EWZ MÅKAKNUTEN VIND AS
Professor Olav Hanssens vei 7A
4021 STAVANGER

Vår ref.: 202509836-21 Oppgis ved henvendelse

NVE godkjenner endringer i oppdatert konsesjonssøknad for Måkaknuten vindkraftverk

Figur 1: oversiktskart

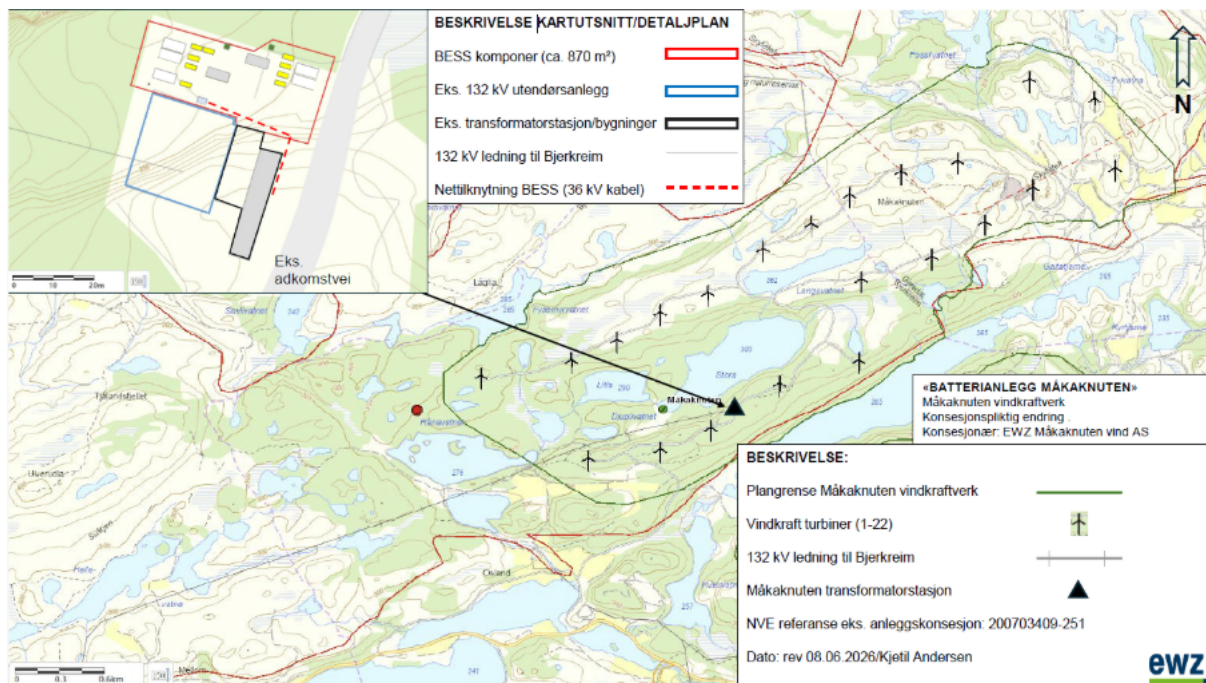
I søknad datert 08.06.2026 søker ewz Måkaknuten om endringer i utforming av batterianlegget og utsatt frist for idriftsettelse av anlegget. Det søkes om en utsatt idriftsettelse på tre måneder, fra 01.12.2026 til 01.03.2027. De omsøkte endringene på anleggets utforming gjelder:

- nytt utendørsskap med dimensjonene 1,0 x 1,5 m x 2,2 m for 33 kV effektbryter og lastbryter
- internt 33 kV kabelanlegg mellom intern transformatorstasjon i batterianlegget og nytt skap for effektbryter med kabellengde på inntil 50 meter
- økt kabellengde for nettilknytning fra 45 meter til 65 meter
- installert effekt på batteriet fra 1,2 MW/22,4 MWh til 11,3 MW/22,6 MWh

Av tekniske endringer i oppdatert konsesjonssøknad er det søkt om to nye komponenter (skap for effektbryter og internt kabelanlegg), en økning av lengde på nettilknytningskabel og økt effekt/energi i batterianlegget. Det kommer frem av oversiktskart sendt ved søknaden (se figur 1) at de omsøkte endringene vil skje innenfor samme 870 m² område som det tidligere er gitt tillatelse til i vedtak datert 27.11.2025.

Det nye utendørsskapet for effektbryter begrunnes med at det er nødvendig med egen effektbryter for nettilknytning mot Måkaknuten vindkraftverk. Skapet er planlagt plassert langs nordsiden av det eksisterende utendørsanlegget. Det interne 33 kV kabelanlegget mellom intern transformatorstasjon og nytt skap for effektbryter begrunnes med at den manglet i søknad av 01.07.2025. Det søkes om å øke kabellengde for nettilknytning fra 45 meter til 65 meter. Dette begrunnes med at flytting av komponenter, samt nytt skap for effektbryter, gjør at det blir behov for lengre kabel for nettilknytning enn det som var tenkt i søknad og detaljplan av 01.07.2025.

Endringen i kapasitet i batteriet fra 11,2 MW/22,4 MWh til 11,3 MW/22,6 MWh begrunnes med en oppdatert batteriløsning fra leverandør med plass til flere battericeller. Det beskrives i søknaden at dette ikke medfører endringer i antall batterikontainere eller teknisk løsning på batteriet. Utsatt idriftsettelse på tre måneder begrunnes med leveringstid fra leverandør av anlegget. Det står i søknaden at idriftsettelse er planlagt i løpet av januar 2027.

Batterianlegget skal etableres inne på planområdet til vindkraftverket, på et areal der store deler allerede er opparbeidet. NVE vurderer derfor at endringene i utforming av batterianlegget og utsatt idriftsettelse ikke vil medføre vesentlige landskaps- eller miljømessige konsekvenser sammenlignet med tidligere godkjent løsning. NVE konstaterer at de miljørettslige prinsippene i naturmangfoldloven §§ 8-12 er vurdert i konsesjonsbehandling og konsesjonsvedtak av 04.05.2018 og godkjenning av detaljplan av 18.04.2018. Ettersom tiltaket ikke berører naturmangfold utover dette, har vi ikke gjort nye vurderinger etter naturmangfoldloven kapittel II i vedtaket.

På dette grunnlaget og i medhold av energiloven § 3-1 gir derfor NVE tillatelse til å etablere batterianlegget som omsøkt. Konsesjonen gis med varighet til 16.08.2045, slik at utløpsdatoen er lik for vindkraftverket og batterianlegget. Alle anlegg som inngår i samme anleggskonsesjon har dermed lik varighet.
